DĖL PIRKIMO DOKUMENTŲ PAAIŠKINIMO IR PATIKSLINIMO_4

Akcinė bendrovė „Via Lietuva“ (toliau – perkančioji organizacija) vykdo viešojo pirkimo „*Valstybinės reikšmės krašto kelio Nr. 173 Molėtai–Pabradė ruožo nuo 27,054 km iki 35,123 km rekonstravimas*“ (Pirkimo ID 5940653), atliekamo atviro konkurso būdu, procedūras ir, atsakydama į tiekėjų klausimus*, teikia pirkimo dokumentų paaiškinimus/patikslinimus.

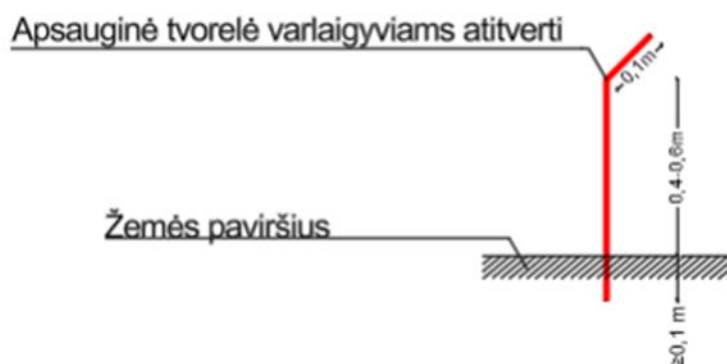
Prašome patikslinti DKŽ Nr.1 pozicijos 10.1 apsauginės varliagyvių tvorelės šias technines charakteristikas:

1. Koks stulpo diametras, koks stulpo sienelės storis, koks stulpo bendras ilgis.
2. Kaip stulpas tvirtinamas grunte - kalamas ar betonuojamas?
3. Kokia tinklo akis (HxL)
4. Koks atstumas tarp stulpų?
5. Kokio storio įtempimo viela, kiek eilių ?

Teikiame patikslintą techninio darbo projekto susisiekimo dalies techninių specifikacijų 11.4 punktą „Apsauginė varliagyvių tvorelė“:

11.4. Apsauginė varliagyvių tvorėlė

Tvorėlės varliagyviams numatomos potencialiose varliagyvių buveinių vietose prie pralaidų per upelius, taip pat vietose, kur po keliu bus įrengiamos pralaidos vandeniui po 30-50 m spinduliu nuo pralaidos antgalio, t. y. ties kiekvienu upelio, kanalo ar griovio kirtimu ~60-100 m atkarpoje. Tvorėlių parametrus ir įrengimą Lietuvos keliuose reglamentuoja „Biologinės įvairovės apsaugos priemonių valstybinės reikšmės keliuose planavimo ir projektavimo rekomendacijos“.

Apsauginė tvora nuo varliagyvių patekimo į važiuojamąją dalį yra sudaryta iš specialaus varliagyvių tinklo ir suderinamų tvirtinimo elementų. Komplektuojami stulpeliai/statramsčiai – metaliniai, atsparūs korozijai. Austas varliagyvių tvoros tinklas sudarytas iš cinkuotos vielos, kurios storis $\geq 0,8$ mm, akučių plotas $\leq 0,65$ cm², tinklo aukštis 0,4-0,6 m virš žemės, tvoros įkasimas $\geq 0,1$ m, viršutinė tinklo dalis – 10 cm yra užlenkiama, siekiant apsaugoti nuo perlipimo. Tinklas prie statramsčio tvirtinamas iš išorinės pusės (iš miško/laukų pusės). Tvora turi būti įtempta ir išlaikyti įtempimą per eksploatacinį laikotarpį.

Vandens išleidimo blokas

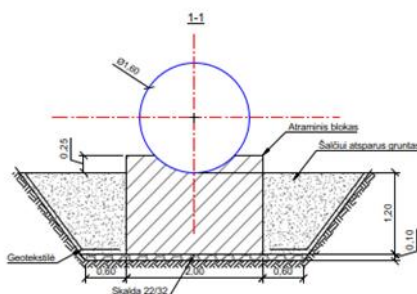
TDP S dalies TS yra aprašytas:

11.6. Ištekėjimo blokas

Betoniniai ištekėjimo blokai įrengiami kelio konstrukcijos drenažo ir vandens išleidimo iš vandens surinkimo šulinėlių vietose. Žemiau pateikiami orientaciniai bloko matmenys (metrais). Antgalių betono klasė ne žemesnė kaip C25/30 XF2 XC4 F2000. Blokai rengiami ant 10 cm storio skaldos fr. 22/32 pagrindo

Konkursiniame DKŽ šių blokų įrengimo nėra duota. Prašome patikrinti DKŽ šių blokų kiekiu.

Paaiškiname, kad visi sprendiniai susiję su vandens išleidimu detalizuojami projekto VN dalyje. 10.6 papunktis „Ištekėjimo blokas“ iš šio techninio darbo projekto susisiekimo dalies pašalintas (netaikomas).
